省エネ基準対応ツール、設計ツール問い合わせリスト(21/10/1～22/3/31)

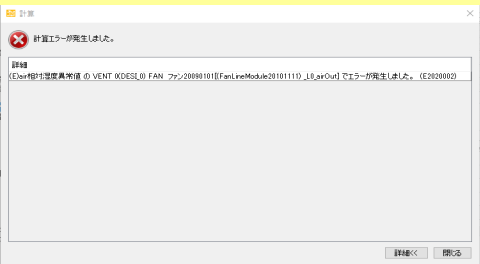
No.	利用 Ver	問い合わせ日	問い合わせ内容	回答日	回答
9	省エネ基準 対応ツール 3.0.5	2021/10/29	<p>ご使用のOS = その他 ご使用のOSバージョン = オリジナル 使用OS = Windows10 Pro 20H2 OSBuild:19042.1288 Windows Feture Experience Pack 120.2212.3920.0 Javaのバージョン = 8.0.3110.11 BESTの種類 = 省エネ基準対応ツール BESTのバージョン = 3.0.5</p> <p>その他 = 有</p> <p>お問い合わせ内容 = プログラムの動作にトラブルが発生してしまいました。 昨日(21/10/28)の講習会時に気づいたのですが、3.0.5(64 ビット)のプログラムを起動すると、キーを認識してプログラムそ のものは正常に起動します。</p> <p>しかし、新規作成や、例えば今回の講習会のようにサンプル データをインポートするなどして、ツリーの部分に室が表示され るようになると「システムエラーが発生しました」と表示されてし まいます。 「閉じる」ボタンがあるのでクリック(4~5回クリックする必要があ る)すると一旦はシステムエラーのメッセージは消えます。</p> <p>ツリーで以下のメニューをダブルクリックして表示しようとすると 再度「システムエラーが発生しました」と表示されます。 ・基本情報 ・室 ・壁窓庇 ・空調 ・室と空調設備の接続 ・照明 ・給湯 ・コージェネ</p> <p>逆に、問題なくメニューが表示される項目は ・建物情報 ・非空調室 ・換気 ・昇降機 ・太陽光発電 ・変圧器 です。</p> <p>室の描写の実行時に何らかのエラーが発生しているのだと予 測できます。</p> <p>なお、過去のバージョンにおいては問題なく起動(例えば3.0.3は 問題ない)し、3.0.5からエラーが発生します。 特殊なPC環境を整備しているつもりはないのですが、同様の現 象について報告があつたりしないでしょうか？ 会社の他の者は正常に動作する、と言っています。 ホームページからダウンロードした正規版、講習会時に期限付 きとして配布された同バージョンも双方で同じ現象が発生してい ます。</p> <p>何か競合するアプリケーションや環境などがありましたら教えて いただきたいです。 宜しくお願いいたします。</p>	2021/11/29	<p>システムエラーと画面に出ているのであれば、ログが出力されている可能 性が高いので、それを送付いただけますでしょうか。</p> <p>---受領後の回答---</p> <p>OpenGL(描画ライブラリ)でエラーがでているようです。 インストールしたPCにOpenGLがインストールされているか確認ください。</p>
